## ***Nota técnica Informativa*** ***Technical Information Note***

### Consola fusibles central baja 2008

### Complete fuses central console 2008

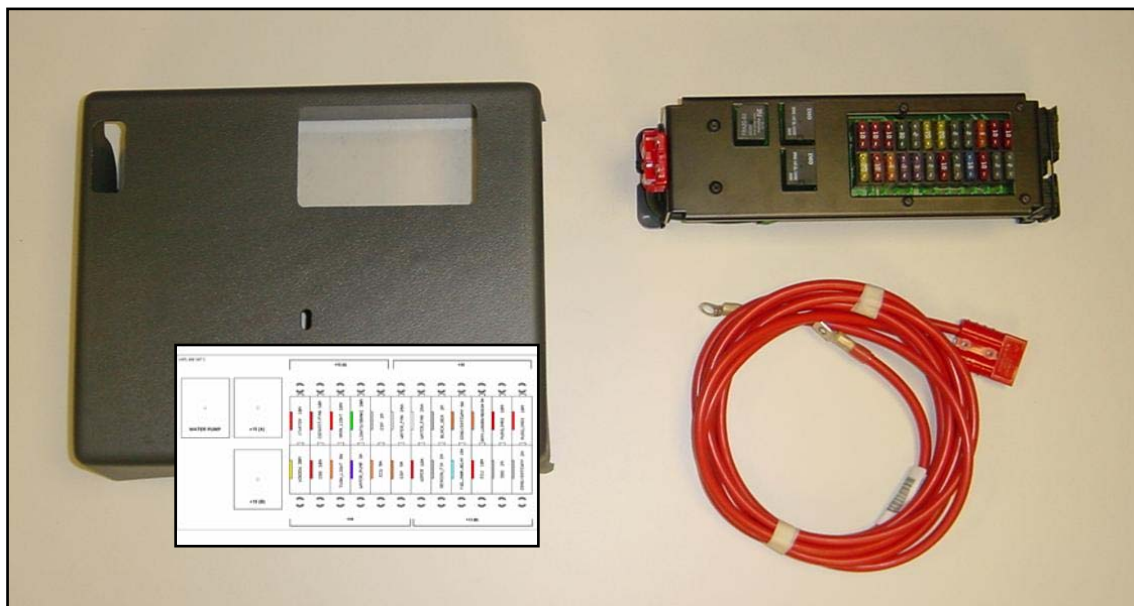
Con motivo de mejorar el rendimiento de esta pieza, se ha renovado completamente, mejorando el circuito impreso, el conexionado interno, el esquema de fusibles y se ha introducido un sistema de luces testigo para el rápido análisis de estado.

Para adaptar esta pieza a un León Supercopa Mk2 2006/07 se debe sustituir la consola fusibles antigua por la nueva, el cable de batería a arranque, el cable de positivo batería a consola (ahora de batería a conector rápido) y la tapa con su esquema.

Nota: El casquillo de nylon distancial que determina la altura de la tapa de batería debe eliminarse.

❖ Consola de fusibles	V4PL071035A
❖ Cable consola a arranque	V4PL971054A
❖ Tapa batería	V4PL801293A
❖ Etiqueta esquema fusibles	V4PL000347C

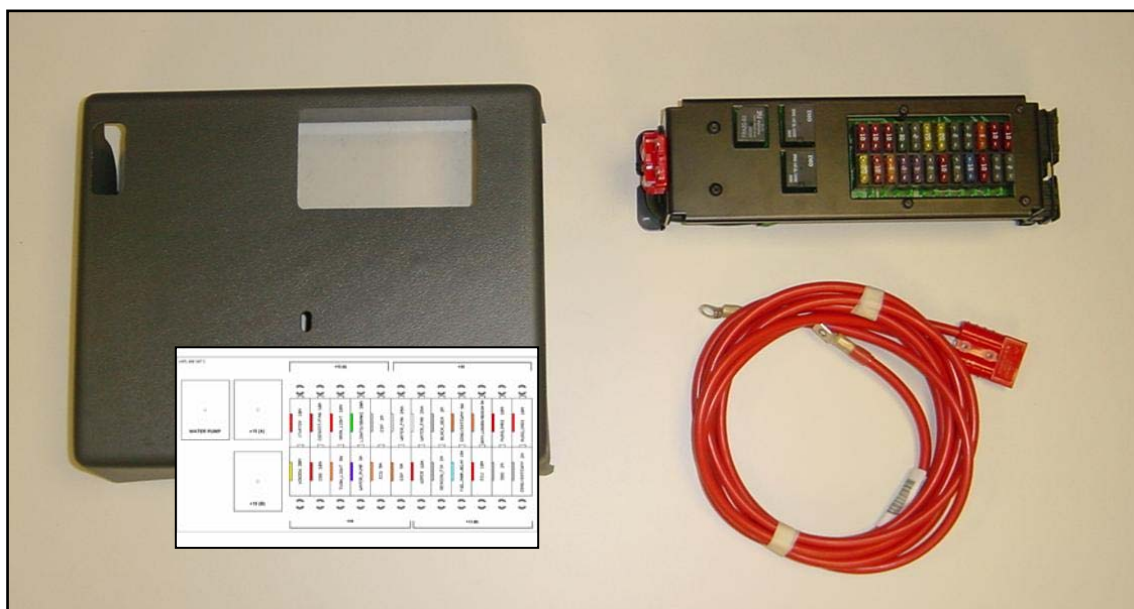
In order to improve the performance of this part, we have developed the new electrical base, wiring connexion, fuses scheme and fuses indicator led for a faster analysis.

To adapt this part to the Leon Supercup MK2 2006/07 you must substitute the Central fuses console, the start console wiring loom and the battery cover plus its fuses scheme.

Note: The nylon spacer under the old battery cover must be removed.

| ❖ Fuses console         | V4PL071035A |
| ❖ Start wiring loom     | V4PL971054A |
| ❖ Batter cover          | V4PL801293A |
| ❖ Adhesive fuses scheme | V4PL000347C |
